# Verkehrsprojekt Deutsche Einheit Schiene Nr. 8

## Ausbautrecke Nürnberg - Ebersfeld

PFA 21 Altendorf - Hirschaid - Strullendorf  
 Bestand Str. 5900, km 46,000 - km 56,165

Planänderung nach § 73 Abs. 8 VwVfG

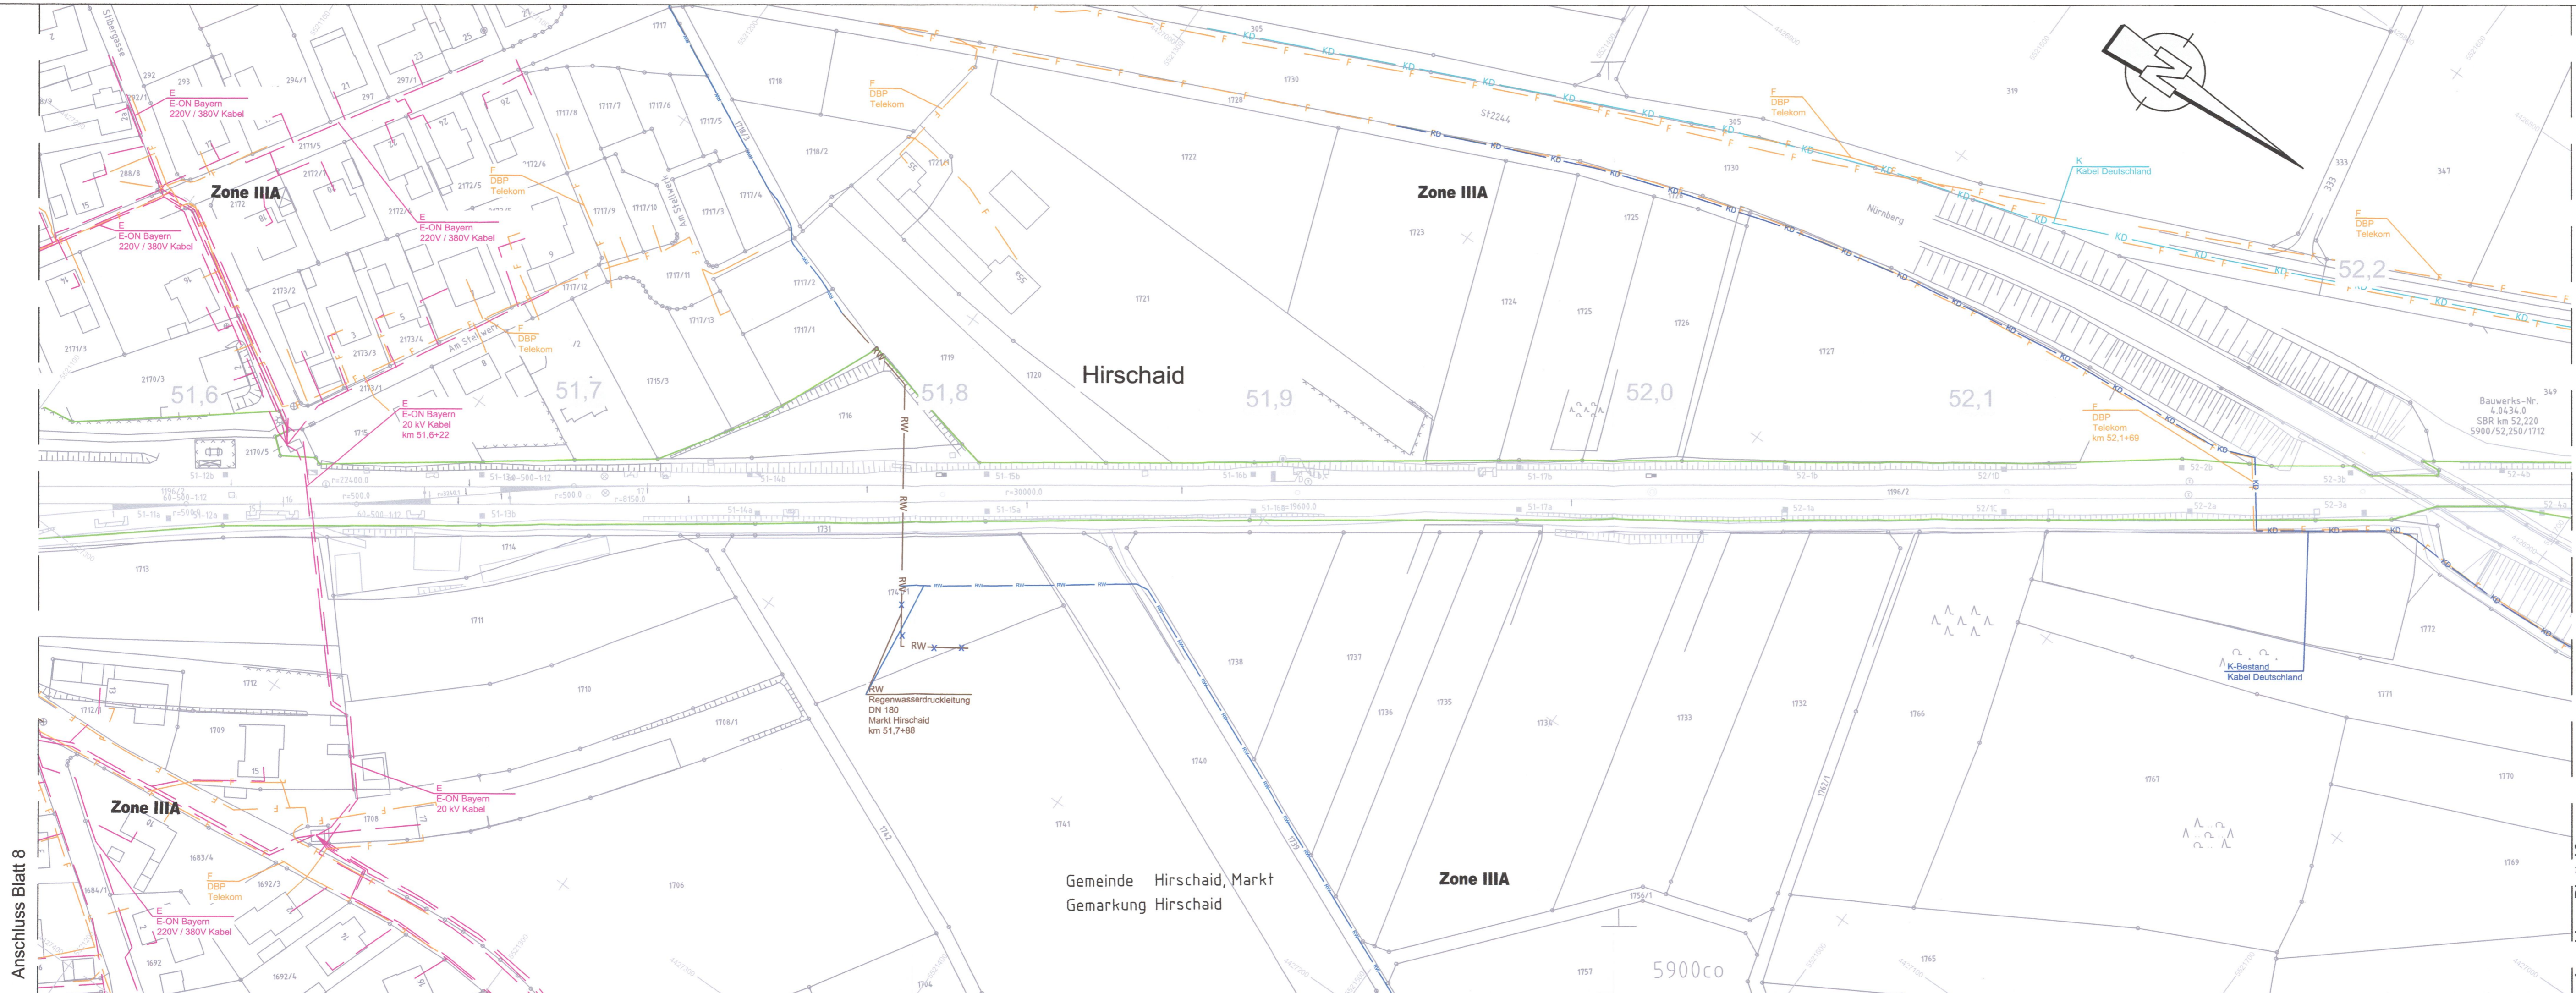
c	
b	
a	Tektur: Ergänzung Bestand Vodafone Kabel Deutschland, Korrektur Verlauf Regenwasserleitung
Index	Art der Änderung
